## MERKNAD TIL STATENS VEGVESEN SITT BREV – REGULERINGSPLAN FOR E39 VIKANE-EIKANGERVÅG

Vi viser til klage på reguleringsplan for E39 Vikane-Eikangervåg, planID 1263-201804, som vart handsama av Utval for areal, plan og miljø (APM) i møte den 09.02.2022, der følgjande vedtak vart fatta:

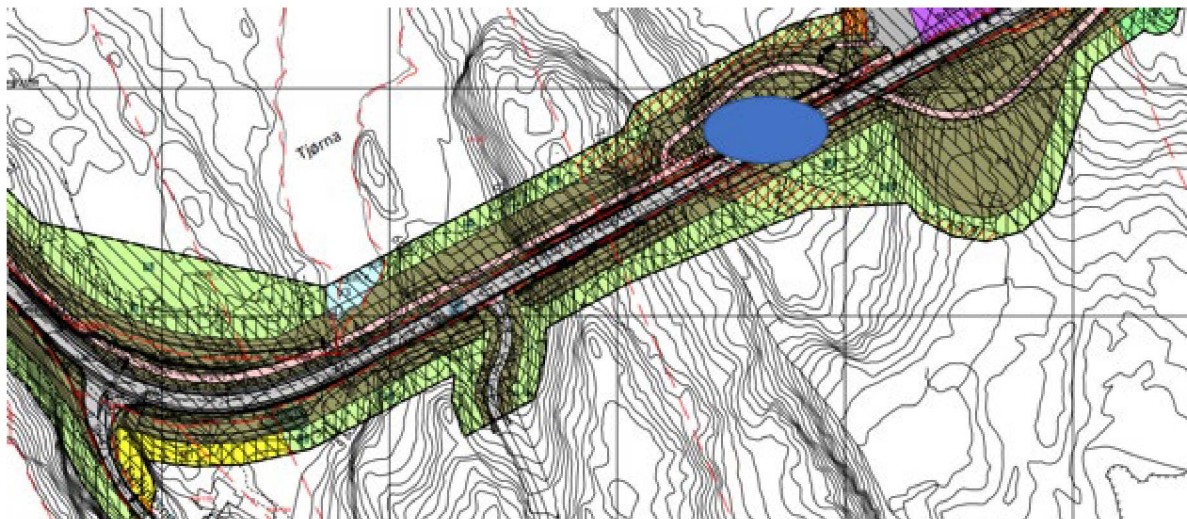
Reguleringsplanen er vedteke med gang- og sykkelveg nord for E39, og areal for busstopp i retning Knarvik er plassert ved blå markering på kartet under. Det er ikkje lagt opp til sikker kryssing av E39 for mjuke trafikantar som skal frå Fyllingsnesvegen til busstoppet for å ta buss mot Knarvik.

Dette inneber at mjuke trafikantar frå Fyllingsnes, som skal med buss mot Knarvik, må gå austover mot bensinstasjonen, på sørsida av E39 der det ikkje er gang- og sykkelveg, for så å krysse E39 via det regulerte gangsystemet og gå sørover igjen mot Knarvik for å kome til kollektivanlegget ved o\_SKA1. Det er lagt opp til planering og gruslegging av ein 1 meter brei flate på dette strekket, sør for E39, slik:
